建物構築物の形状測定等について

- i. 東京電力福島第一原子力発電所における事故の分析に係る検討会 第28回会合
資料2-1-3 「2号機シールドプラグの変形」（原子力規制庁）抜粋

原子力規制庁の論点

2号機シールドプラグの変形

シールドプラグの形状比較(1F2号機と1F5号機の比較)

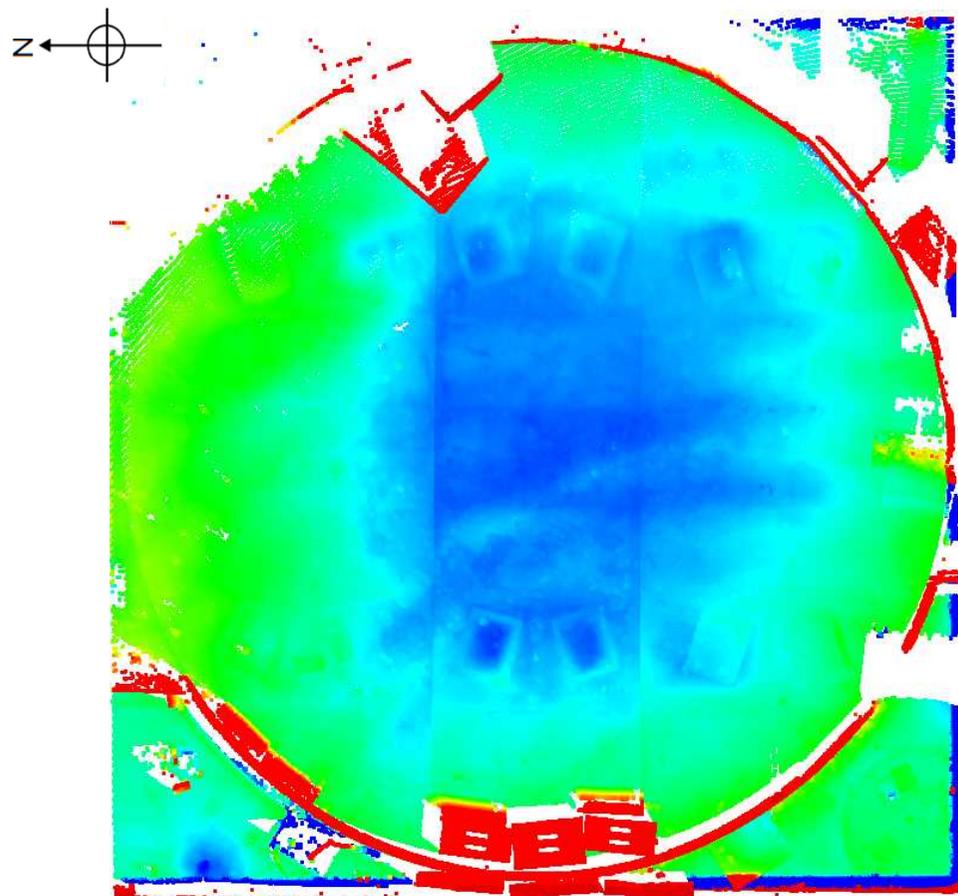
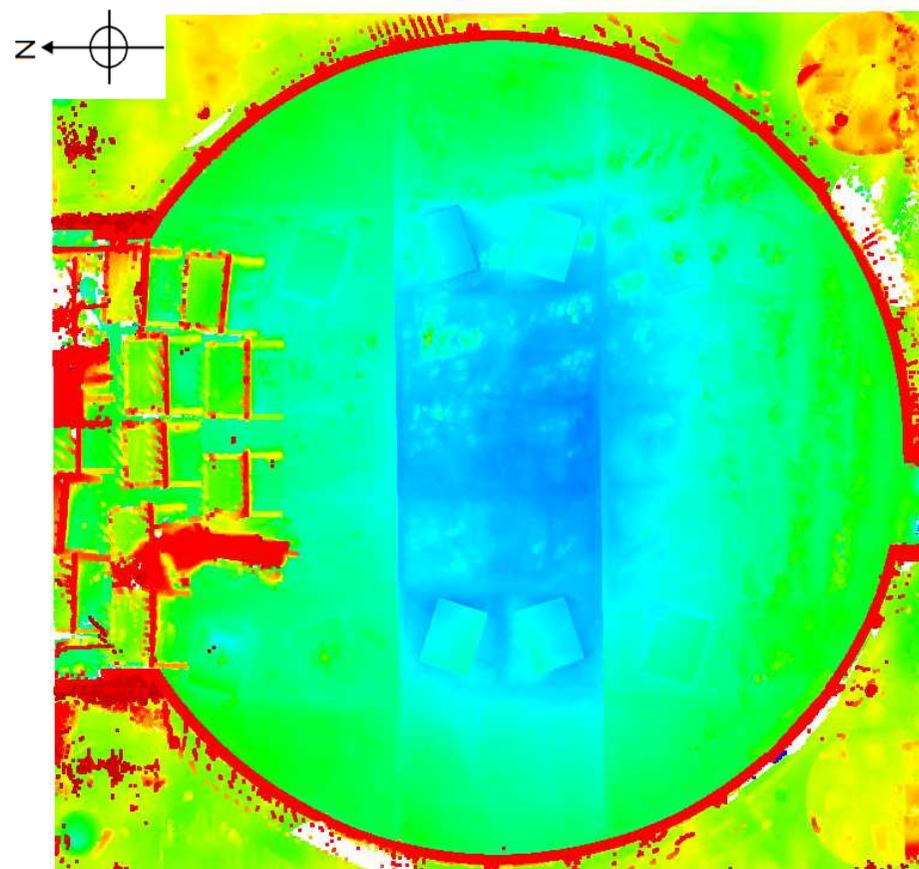
項目	1F2号機	1F5号機
方向性	南北方向の高低差が東西方向の高低差より大きい	南北方向の高低差が東西方向の高低差より大きい
パーツ間の落ち込みの差異	中心のパーツに加えて、南側の一部も落ち込みが大きい	中心のパーツのみが落ち込んでいる。
東西方向の落ち込みの傾向	中心部に向かって落ち込んでいる傾向は東端及び西端ともに同様	中心部に向かって落ち込んでいる傾向は東端及び西端ともに同様
南北方向の落ち込みの傾向	南端から中心部への落ち込みよりも北端から中心部への落ち込みの方が大きい	中心部に向かって落ち込んでいる傾向は北端及び南端ともに同様
落ち込みの程度	北端から中心への落ち込みが最も大きく、最大60mm程度	南端から中心への落ち込みが最も大きく、最大45mm程度

シールドプラグの形状比較 (1F2号機、1F5号機及び島根1号機の比較)

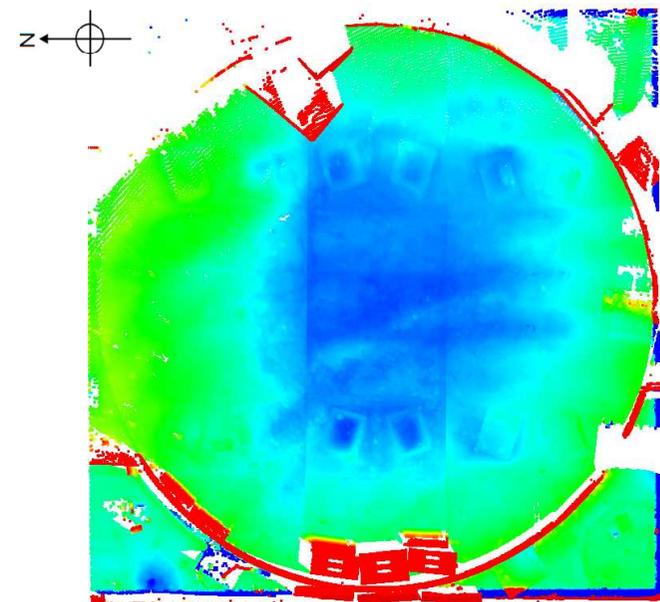
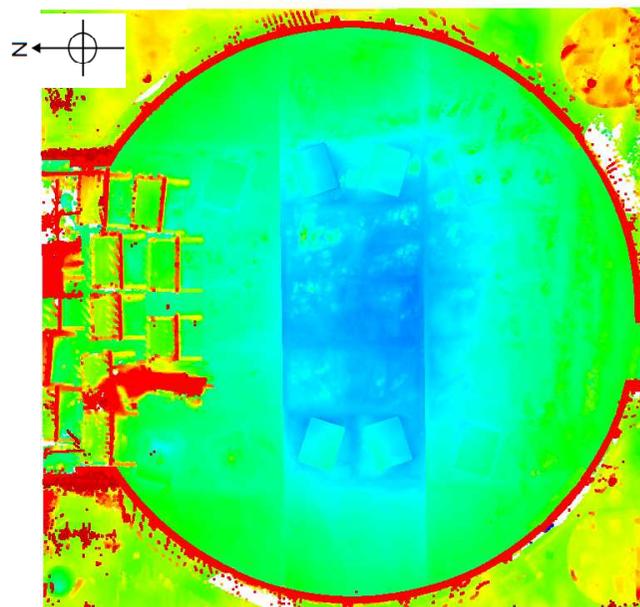
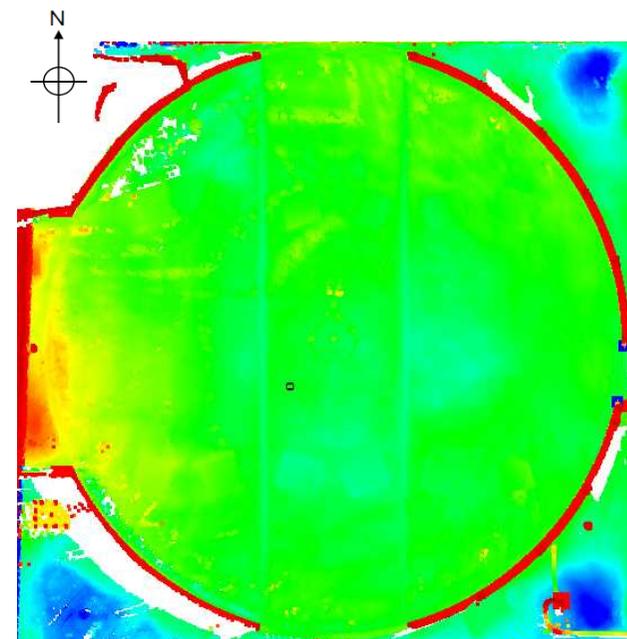
- 測定を実施した1F2号機、1F5号機及び島根1号機(以下「3プラント」という。)のシールドプラグは、いずれも端部から中心部に向かって落ち込んでいる形状となっていることが確認された。
- 特に1F2号機のシールドプラグは、他の2プラント(1F5号機、島根1号機)よりも中心部に向かう落ち込みの程度が大きい。
- 1F2号機及び1F5号機のシールドプラグは、(3分割されている構造のうちの)中心部の構造の落ち込みが両端の2つの構造よりも大きく、この種の変形により、シールドプラグの継ぎ目に流路が生じ、当該箇所が放射性物質の放出経路になったと考えられる。
- 3プラントのシールドプラグの表面には目立ったひび割れは確認できなかったことから、測定により確認された変形は、シールドプラグ施工後に生じ得る外力(熱的影響、物理的影響等)により生じたものでないと考えられるが、シールドプラグの変形要因は、はっきりしていない。

- シールドプラグの変形については、シールドプラグの構造上の違いによって変形の度合いが異なっていることも考えられることから、シールドプラグの構造上の違いも踏まえて、引き続き検討を行う。

(参考) タンクエリアの地震計設置状況

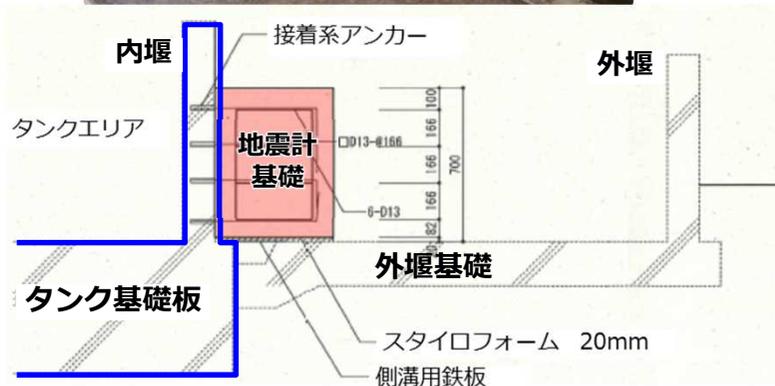
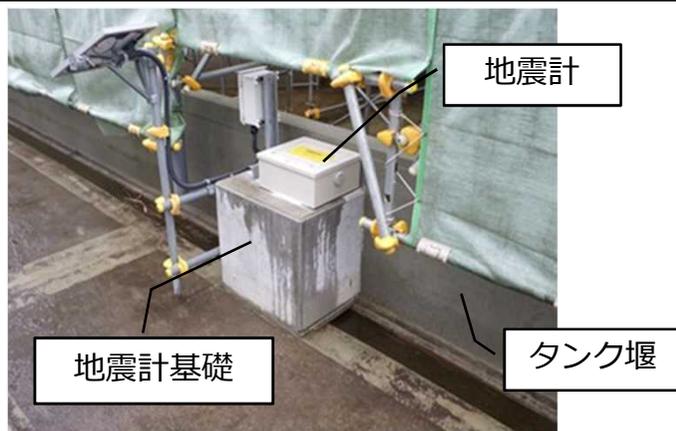
- 【タンク堰の側面に設置している地震計について】
- ・ タンク基礎に作用する地震動を観測する目的で設置している
 - ・ 内堰内の容量減回避のため、地震計基礎は、内堰（タンク基礎と構造上（鉄筋等）一体化）にアンカーで堅固に固定している
 - ・ 内堰基礎と外堰基礎とは基礎厚が異なる等により、タンク基礎と別の挙動をすることが考えられることから、念のため20mmの隙間を設け縁切りしている。なお、今回の地震でも、内堰基礎と外堰基礎間の損傷は見られない
 - ・ これまでの観測記録の最大加速度値からは、特定の方向のみ顕著に揺れやすい等の傾向は見られていないが、記録を詳細に分析した上で、評価・検討に用いていく
 - ・ 今後、取付け方法の影響の懸念をより小さくするため、タンク基礎の直上に地震計基礎の位置を変更する等の対応を検討する
